改善箇所説明図

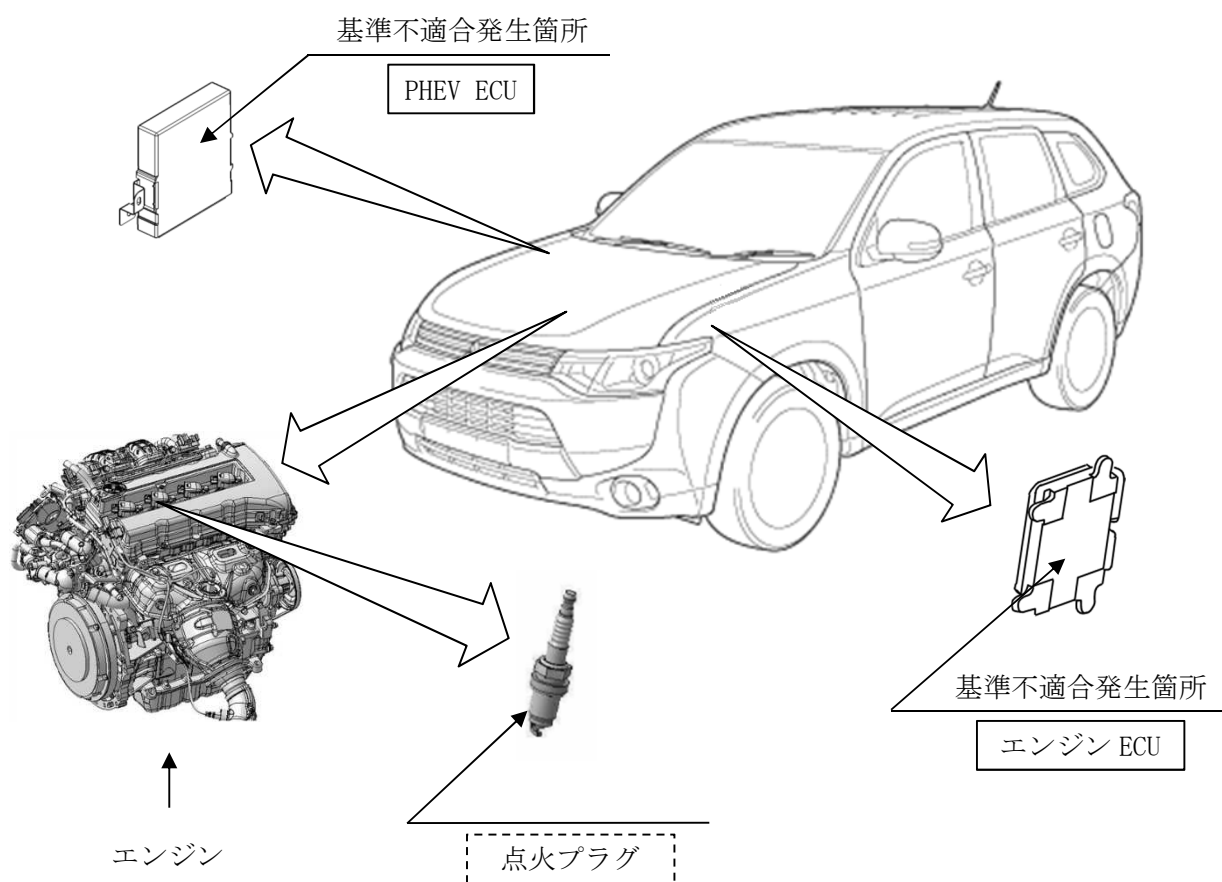
エンジン制御プログラムとPHEVシステム制御プログラム、および点火プラグの仕様が不適切なため、エンジンの始動時間が短い状態でモーターのみで走行するEV走行を繰り返すと、点火プラグのくすぶりが発生することがある。そのため、エンジンの始動が必要となった際、点火プラグがくすぶっていることからエンジンが始動せず、EVバッテリーの充電が行われず、そのままEV走行を続けると、バッテリー残量が無くなり、走行不能となるおそれがある。

注：図中の 内は、プログラムを書き替える部品を示す。

図中の 内は、交換する部品を示す。

全車両、エンジン制御プログラムおよび PHEV システム制御プログラムを対策仕様書き替える。また、点火プラグを対策品に交換する。

識別：助手席側ドアローヒンジ(ドア側)の上側取付ボルト頭部に、白または黄色のペイントを塗布する。
